Νέα κιτ/σετ τεντωτήρα με βάση κινητήρα για πετρελαιοκινητήρες 1.7 l Chevrolet/OPEL/Vauxhall

Κωδ. INA:

530 0492 10 (KIT) – με ιμάντα χρονισμού

530 0492 09 (SET) – χωρίς ιμάντα χρονισμού

Εικόνα 1: Αντικατεστημένος τεντωτήρας 531 0166 20 (1). Νέος σχεδιασμός με κωδικό 531 0819 10 (2)

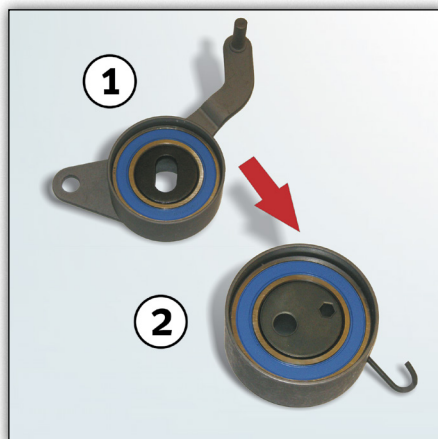
Για την αντικατάσταση του τεντωτήρα προβλέπεται από τους παραπάνω κατασκευαστές οχημάτων μια αντικατάσταση προϊόντος. Ο τεντωτήρας που υπήρχε μέχρι τώρα με τον κωδικό προϊόντος 531 0166 20 αντικαταστάθηκε από τον τεντωτήρα με τον κωδικό 531 0819 10 (βλέπε εικόνα 1).

Εικόνα 2: Περιεχόμενο συσκευασίας 530 0492 10

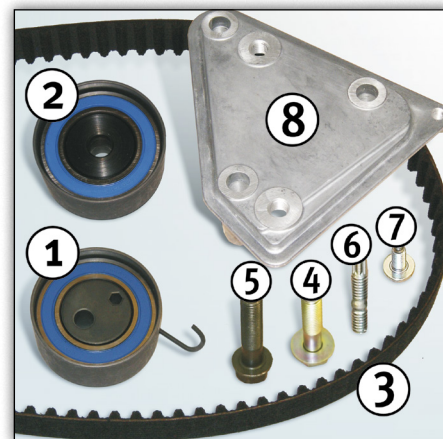
Κατά τη μετατροπή απαιτείται σε μοντέλα με κωδικό κινητήρα μέχρι 328704 η τοποθέτηση μιας νέας βάσης κινητήρα (βλέπε εικόνα 2, θέση 8).

Γι' αυτό η INA παρέχει για τη μετατροπή το κιτ τεντωτήρα 530 0492 10 καθώς και το σετ τεντωτήρα 530 0492 09. Και τα δύο προϊόντα περιλαμβάνουν μία νέα βάση κινητήρα.

Από τον κωδικό κινητήρα 328705 και έπειτα, η βάση του κινητήρα (κωδικός OE 684051) είναι ήδη τοποθετημένη. Για αυτά τα οχήματα παρέχονται το κιτ τεντωτήρα 530 0494 10 και το σετ τεντωτήρα 530 0494 09 χωρίς βάση κινητήρα.
